### **Odpowiedzi na pytania**

**Dotyczy:** postępowania o udzielenie zamówienia publicznego prowadzonego w trybie podstawowym na podstawie art. 275 pkt 2 ustawy z dnia 11 września 2019 r. – Prawo zamówień publicznych (Dz. U. z 2023 r., poz. 1605 ze zm.) pn. „**Budowa DP Nr 4407W na odcinku Porządzie - Rząśnik – granica powiatu - Etap I**”.

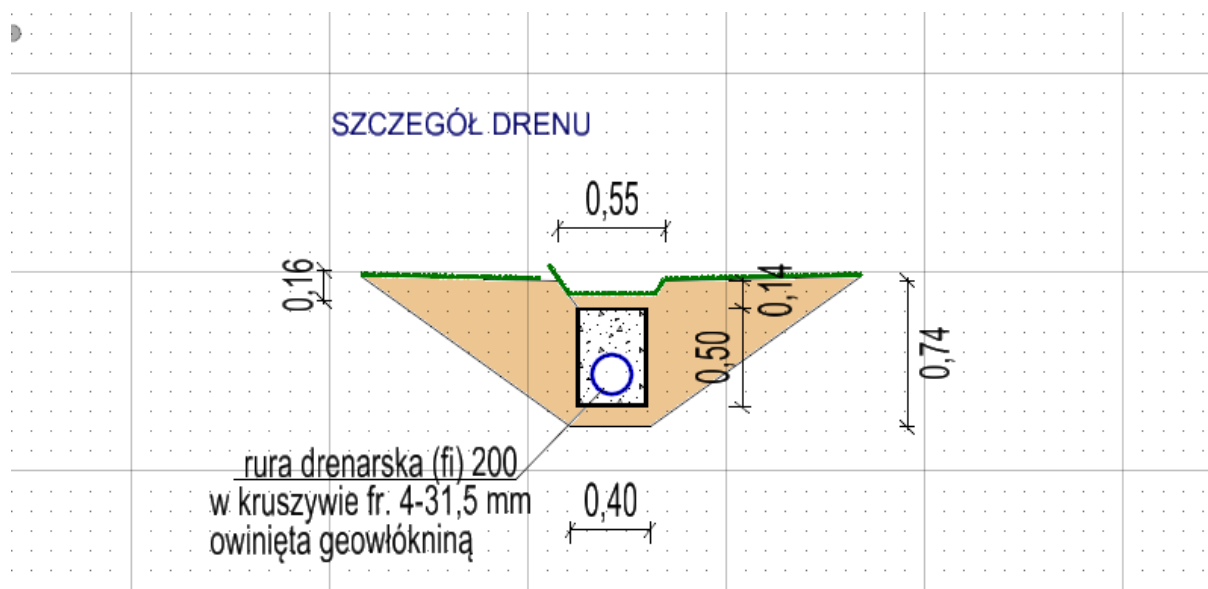
W projekcie Wykonawczym przekroje normalne - ława betonowa z oporem wskazana jest z betonu C8/10, natomiast w przedmiarze ława betonowa z betonu C12/15 (poz. 54,56,57). Prosimy o doprecyzowanie z jakiego betonu należy wykonywać ławy betonowe.

Ławę należy wykonać z betonu C12/15 zgodnie z przedmiarem. Zamawiający załącza poprawiony Rysunek 4.1 - Przekroje normalne.
